第 2 回検討委員会(R6. 10. 2)における委員からの意見に対する考え方

図 1 1961 年～1969 年（左図）と 2021 年（右図）

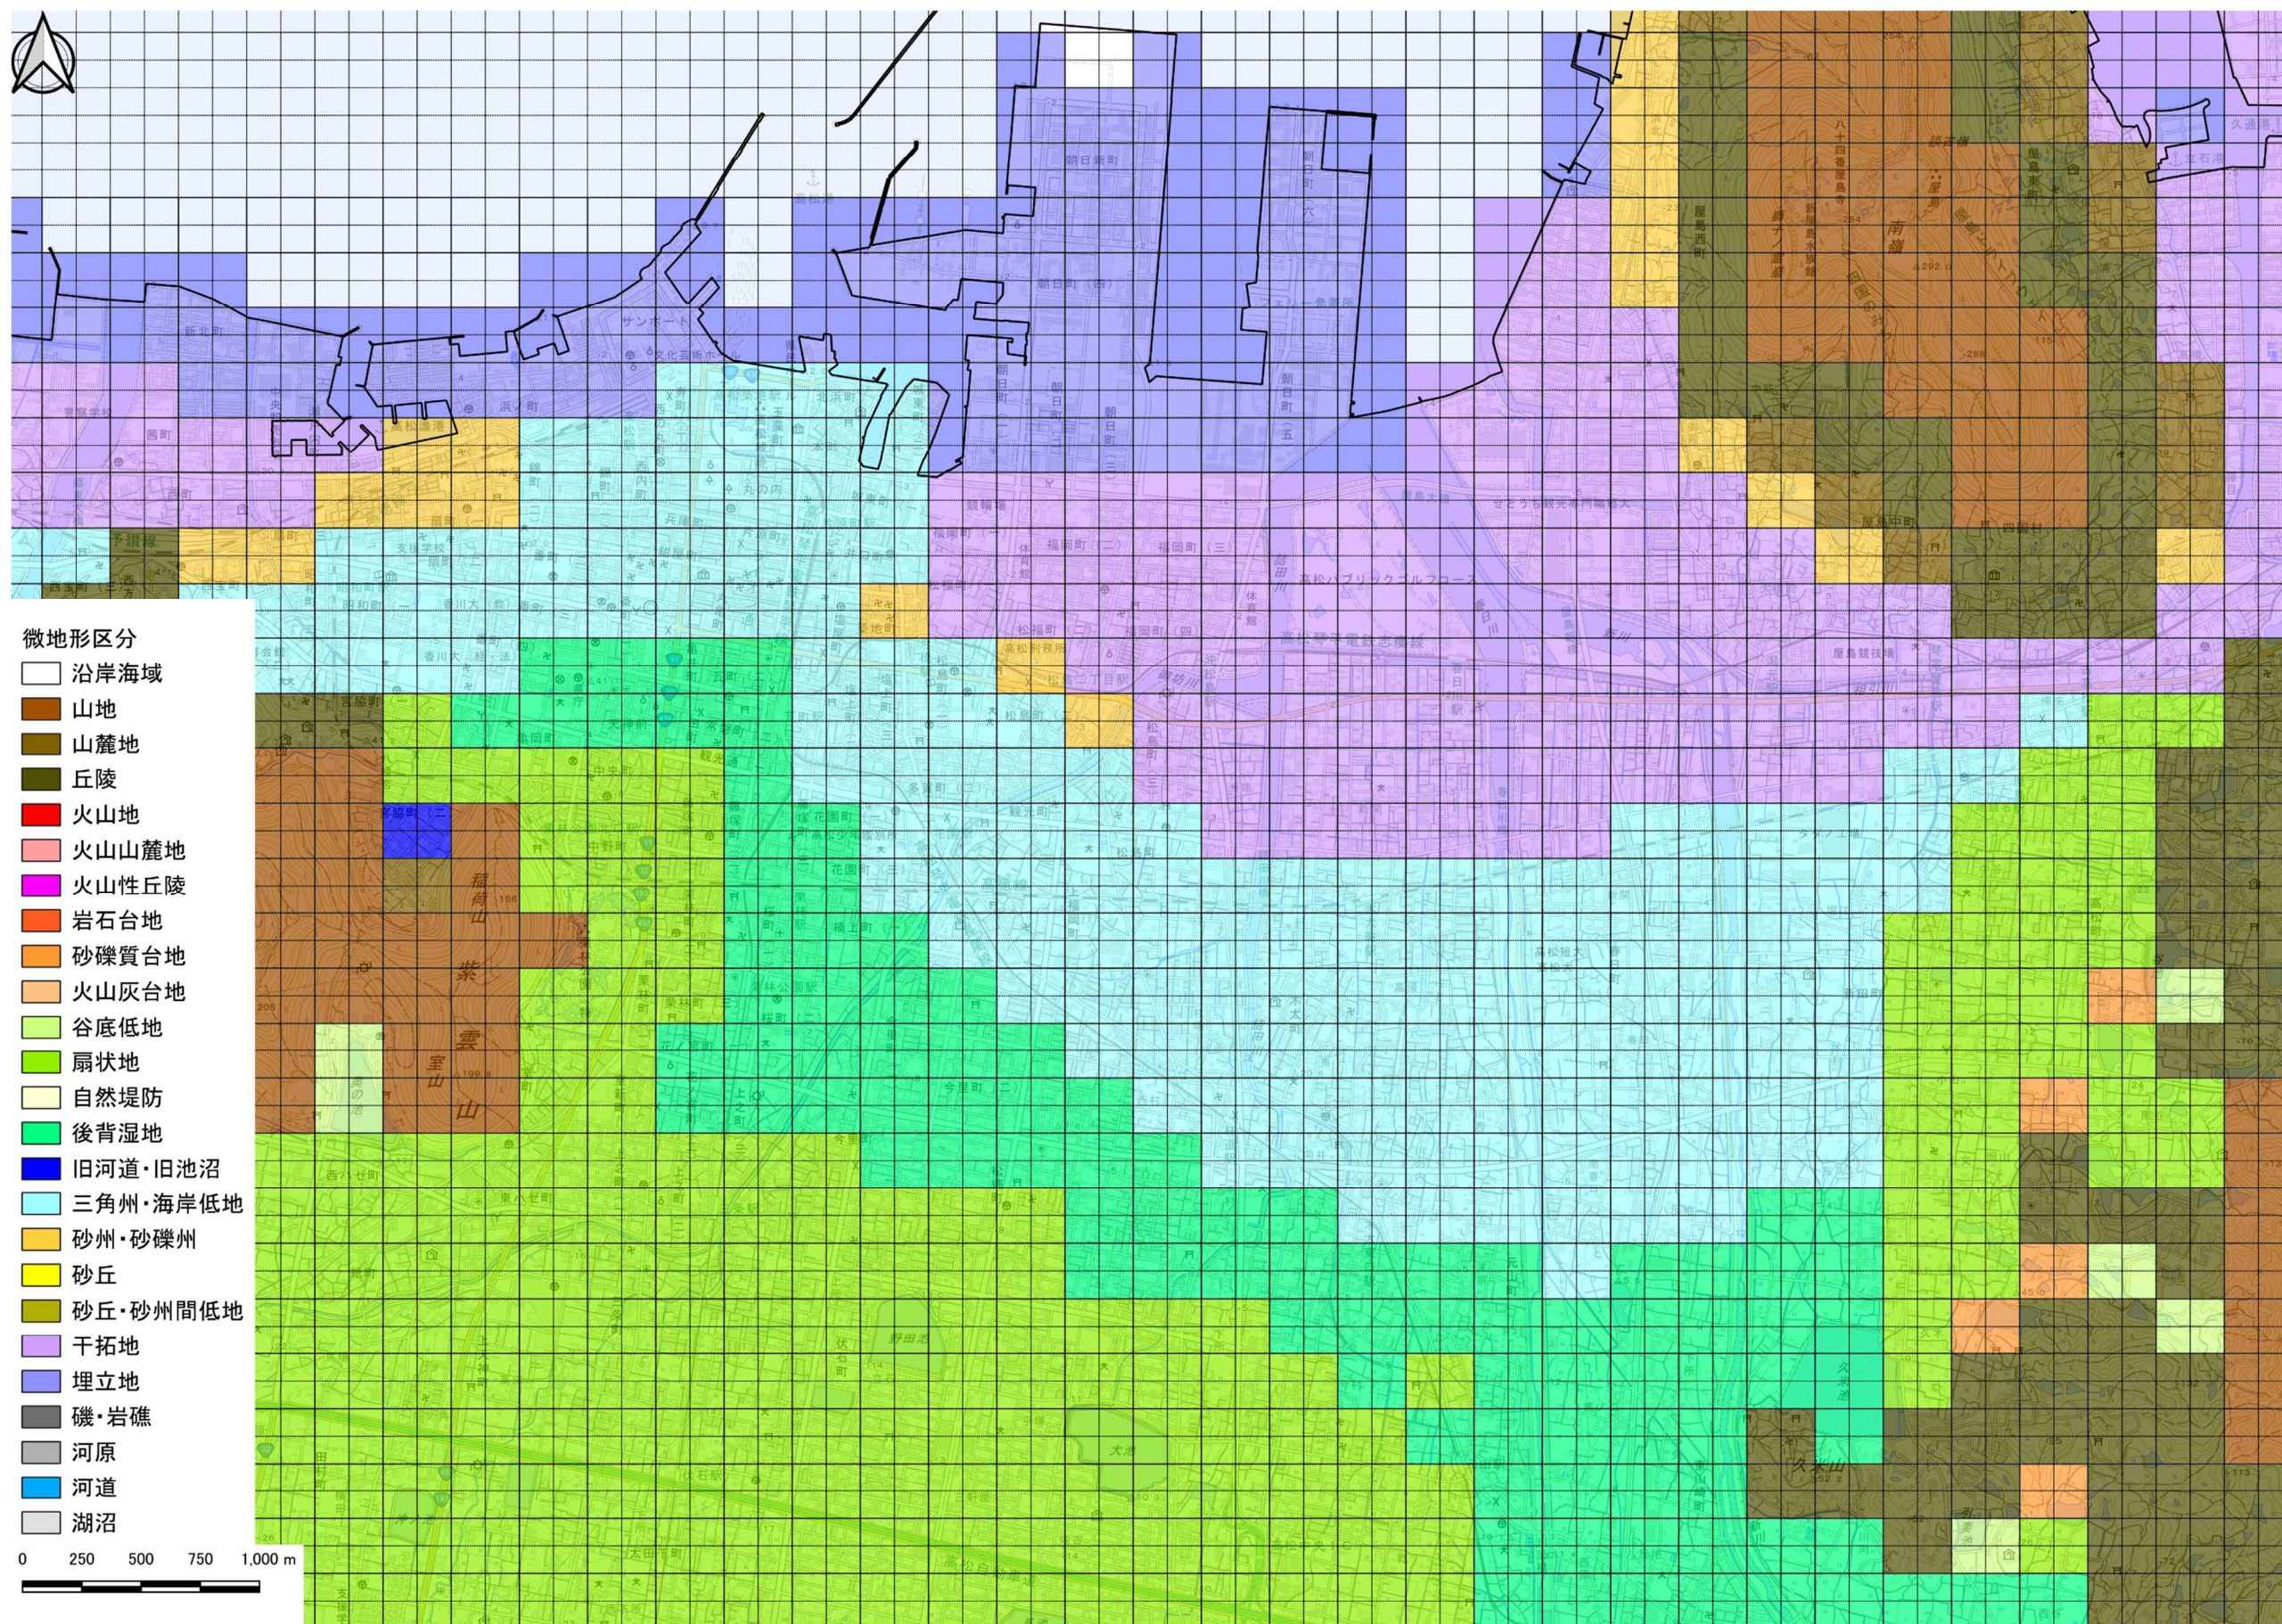
区分	質問及び意見（委員名）	考え方
基礎データの収集状況	●古地図を重ねることにより旧河道や旧ため池の埋立など確認することができる。微地形を確認する際の参考としてほしい。（藤原委員）	●国土地理院の年代別航空写真や地形分類（自然地形）（人工地形）などに加えて、香川県立図書館デジタルライブラリー ¹ でまとめられている古地図や伊能図（国土地理院の古地図コレクション ² やデジタル伊能図（発行：（株）河出書房新社、監修：村山裕司））等を参考にする。（図 1～図 5 参照）
	●能登半島地震で井戸情報が重要な情報であった。こういった情報は行政で管理されているか教えてほしい。（金田委員長）	●県生活環境の保全に関する条例（地下水の保全及び利用対策関係）で届出の対象となる揚水施設（動力を用いて地下水を採取するための施設で、揚水機の吐出口の断面積が 19 センチ平方メートル（円形の場合、直径 4. 92 センチメートル）を超える施設）の情報を確認する。
第 2 回検討委員会における委員からの意見	●斜面崩壊を国土地理院の SGDAS の方法で検討するとのことだが、SGDAS では液状化の被害も同時に出せるシステムとなっている。被害想定は防災対策を進めるために実施するものであるが、地震が発生した直後に被害を早期に予測して対応する考え方もそろそろ取り入れてもいいと感じた。今回 SGDAS を使用するのであれば、被害想定との予測結果と SGDAS の予測結果を比較できるのであれば比較してほしい。（長谷川委員）	●SGDAS による液状化の推計は震度と地形分類のみから求めるため、同様の検討は可能である。PL 値による発生危険度と SGDAS による発生可能性を同じ尺度で比較することは難しいが、参考のため整理する。
	●近年の地震を踏まえ連鎖する災害（地震後の水害等）について、災害は何年にも及び続く。避難所や仮設住宅を考える上でも、定性的でいいので、はじめから連鎖する災害を考えることはできないか。（藤原委員） ●大阪北部地震、胆振東部地震、災害が連鎖あるいは複合災害が発生している。定量的に評価することは難しいと思うが、今の時代対策を検討する必要があると思うがいかがか。（金田委員長） ●沿岸部で広く地盤沈下が発生し、高潮の被害が地震発生前より範囲が広がった。すぐには復旧が難しいことが予測されるため、地震発生後の浸水予測範囲を簡易に予測できないか。（長谷川委員） ●地盤沈下と高潮被害の関係で、地震発生後の浸水予測範囲を簡易（標高をコントロールするだけで良い）に予測できないか。（野々村委員）	●高潮、航路、土砂災害など、災害の連鎖について、定性的に表現する。 ●定性的な表現として、避難所や仮設住宅の立地に関する表現を考慮する。
